Inspectie verslag van een oude/bestaande huishoudelijke elektrische installatie

Straatnaam Mandekensstraat
Huisnummer 201
Busnummer
Postcode 9255
Gemeente Buggenhout
Land Belgium

Aard onderzoek: Controlebezoek van een huishoudelijke installatie volgens (KB 08/09/2019) - AREI Boek 1- 6.5. en 4.2.4.3

Afbeelding schakel- en verdeelbord

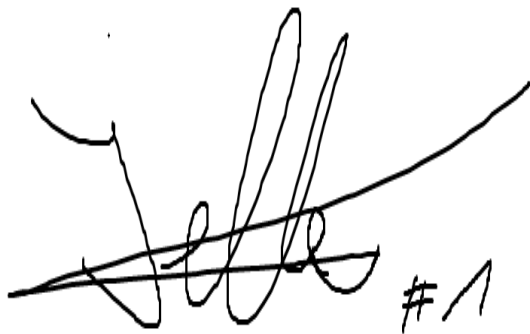
1.01 Ééndraadsschema van de installatie is te voorzien en/of te vervolledigen. (Boek 1 Afdeling 2.12 - 2.13 en 3.1.2 en 9.1.2)

1.02 Situatieschema van de installatie is te voorzien en/of te vervolledigen. (Boek 1 Afdeling 2.12 - 2.13 en 3.1.2 en 9.1.2)

2.02 De continuïteit van equipotentiaal en/of beschermingsgeleiders zijn niet gewaarborgd. (Boek 1 Onderafdeling 5.3.5.3.G en 5.4.3.5)
